1 次冷却材補助ポンプの設工規則第 13 条の 2 への適合性（水没に関する考慮）について

令和元年 11 月 11 日

国立研究開発法人日本原子力研究開発機構

【R1. 10. 21 審査会合資料 2 JRR-3 分割設工認(その 7、その 9、その 10)の審査再開について】

図-1 1次区画内で想定される漏えい発生位置

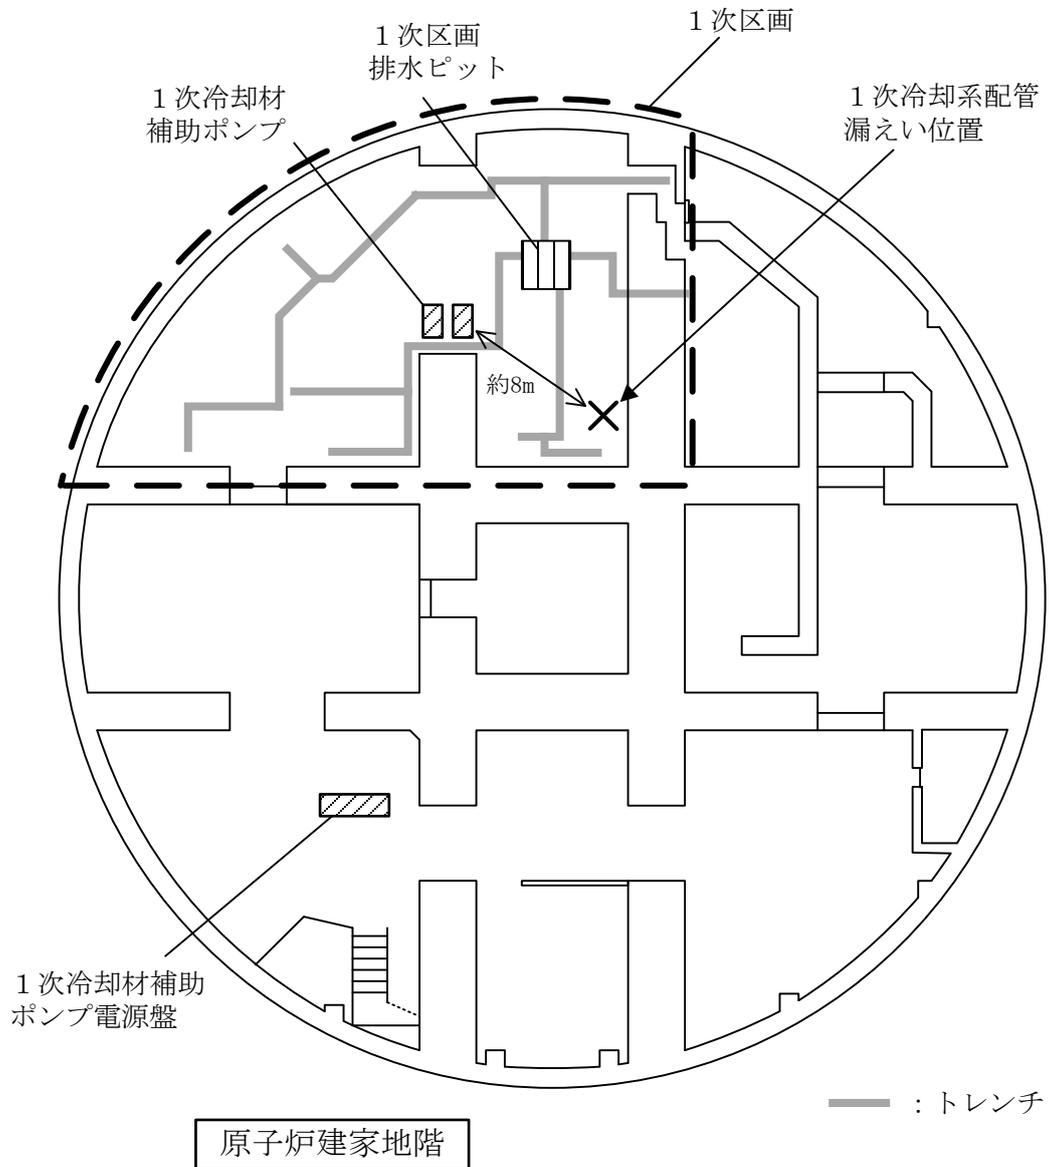
設工認その 7 に関し、1 次冷却材補助ポンプの水没に関する評価について説明すること。

1 次冷却材補助ポンプ本体が設置されている 1 次区画内において最大の溢水源となるものとして、図-1 に示す位置での 1 次冷却系配管の Dt/4 破断による漏えいを想定すると、その流出流量 Q は以下の式より算出できる。

配管口径	内部圧力 (MPa)	破断口面積 (cm ²)	漏えい流量 (m ³ /h)
550A	0.45	12.8	114

上記条件で漏えいが発生すると、安全保護系が作動し原子炉は自動停止する。1次冷却材補助ポンプの機能を維持すべき時間である原子炉停止後30秒間に、上記の流量での漏えいがあった場合、その量は約0.9 m³である。1次区画の床面には、ピット及びトレンチが設けられており、ピットの容量は約5 m³であるため、配管から漏えいする1次冷却材は全てピットで受け入れ可能である。

流出した1次冷却材がトレンチ及びピットに流入する際に床面を流れる水の水位を0.1 cm程度としても、1次冷却材補助ポンプは、床面に設けられた高さおよそ68 cmの基礎の上面に設置されているため、原子炉停止後30秒間で1次冷却材補助ポンプが浸水することはなく、必要な安全機能は確保される。
